**Avis délibéré
de la Mission régionale d'autorité environnementale
Provence-Alpes-Côte d'Azur
sur le projet de parc photovoltaïque Huchane sur la commune
de Salernes dans le département du Var**

N°MRAe
2021APPACA14 / 2021-2804

Avis du 07 mars 2021 sur le projet de parc photovoltaïque Huchane sur la commune de Salernes dans le
département du Var

Figure 3: Analyse des distances de raccordement à partir des postes sources à proximité de la commune de Salernes (étude d'impact)

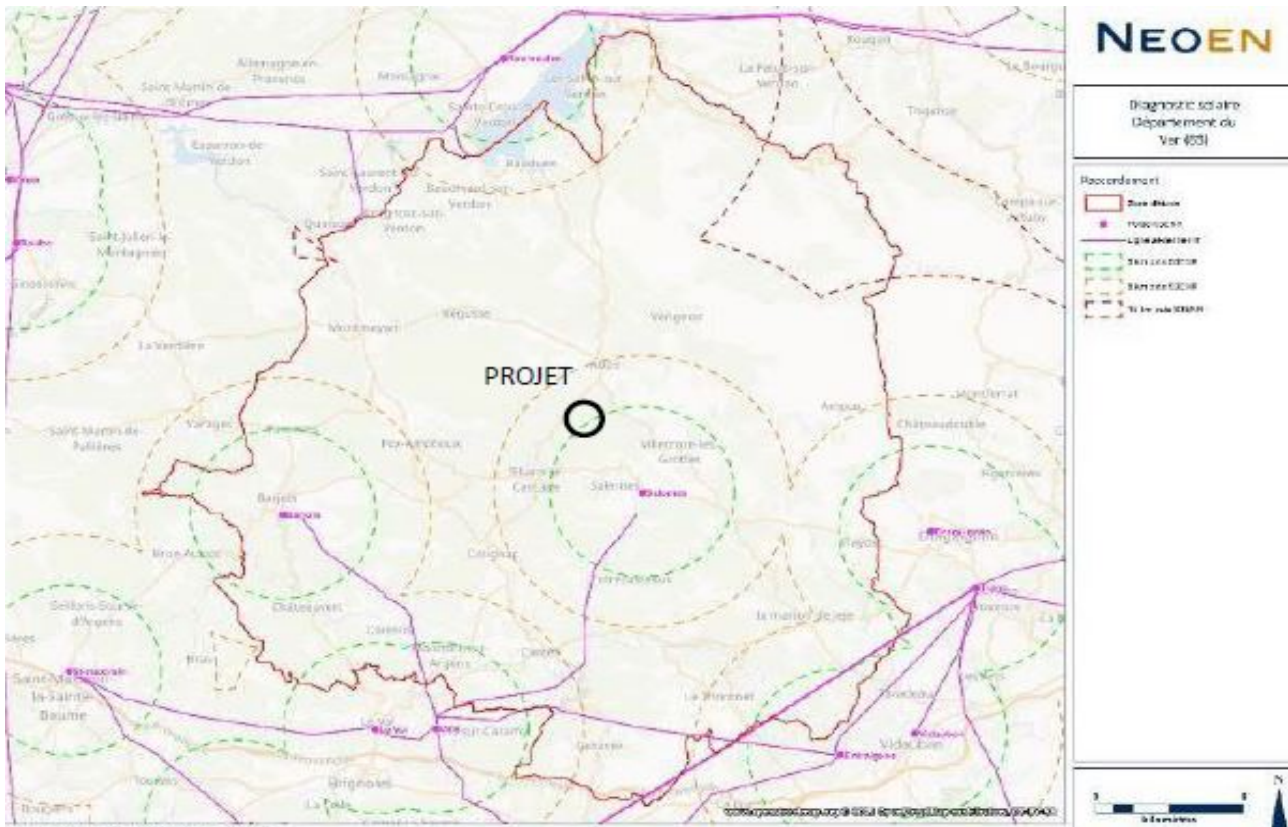
Comme dans le dossier précédent, celui-ci présente une comparaison de deux sites au sein du territoire communal. Le site de la colline du Serre est écarté très rapidement car présentant des forts enjeux paysagers. Une analyse très succincte d'un point de vue environnemental conduit à retenir le site sélectionné du fait de sa situation en dehors de tout zonage de protection réglementaire. La MRAe note que l'application de ce critère pourrait très bien conduire à envisager d'autres emplacements à comparer avec le site retenu, et que l'analyse mérite de s'appuyer sur plusieurs critères environnementaux.

La MRAe considère que les justifications avancées dans le dossier ne permettent pas d'assurer de la bonne prise en compte des enjeux environnementaux dans le choix du site, notamment de par son implantation en cœur de massif forestier (effet de fragmentation, risque de feu de forêt sur une forêt mature)..

La MRAe renouvelle sa recommandation de conduire, sur une zone élargie, une analyse identifiant des solutions de substitution raisonnables et de justifier le choix du site proposé au regard de critères environnementaux. La MRAe recommande de réexaminer au besoin le choix du site en fonction des résultats de cette analyse.

Figure 4: Comparatif des synthèses des enjeux faune et flore des études d'impacts 2019 et 2020

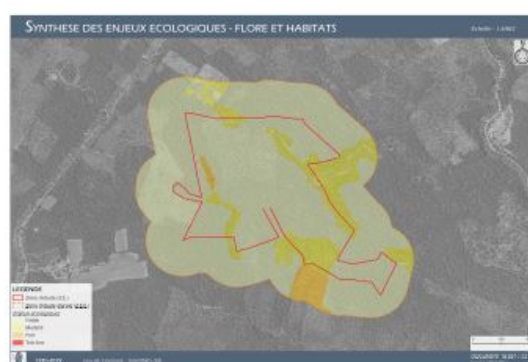
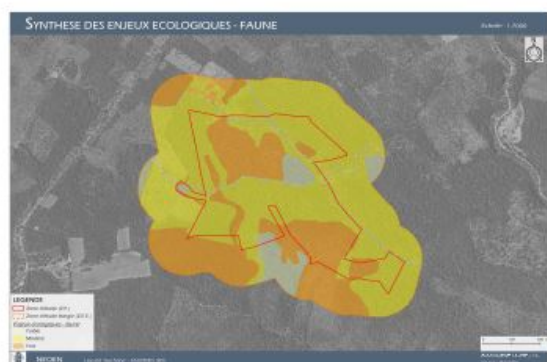
Même si la zone à défricher a été modifiée par rapport à la première version, elle ne permet pas d'éviter toutes les zones d'enjeux écologiques forts pour la faune. Le constat est le même pour la bande des futures OLD.

Par ailleurs, alors que les zones d'étude et d'étude élargie ont été agrandies, à l'est en particulier, par rapport à la première version, ces extensions n'ont pas fait l'objet d'inventaires floristiques complémentaires en 2019.

Les impacts bruts du projet sur les milieux naturels, en particulier sur la faune, correspondent en grande majorité à la destruction d'habitats d'espèces, dont plusieurs sont protégées. Cela concerne les groupes suivants :

- insectes : destruction de 0,3 ha dans la zone d'étude du projet et dégradation de 3,9 ha dans les OLD pour le Damier de la Succise et la Zygène cendrée, destruction de 1,7 ha dans la zone d'emprise et de 0,5 ha dans les OLD pour le Grand capricorne et le Lucane cerf-volant ;

- oiseaux : destruction de 1,41 ha dans la zone d'étude du projet et dégradation de 3,24 dans les OLD pour la fauvette pitchou, destruction de 9,6 ha de pinède mature de nidification et dégradation de 3,2 ha dans les OLD. Ce second projet est donc plus impactant que le premier compte tenu de l'élargissement du projet vers l'est ;

- **de reprendre l'analyse des incidences du projet, afin de présenter une évaluation des incidences adaptée et proportionnée aux enjeux locaux du site et démontrer l'intégration environnementale du projet ;**
- **de requalifier les impacts et prendre des mesures adaptées notamment en ce qui concerne les chiroptères ;**
- **d'adapter les mesures ERC au regard des incidences relevées, , notamment dans les secteurs d'OLD**
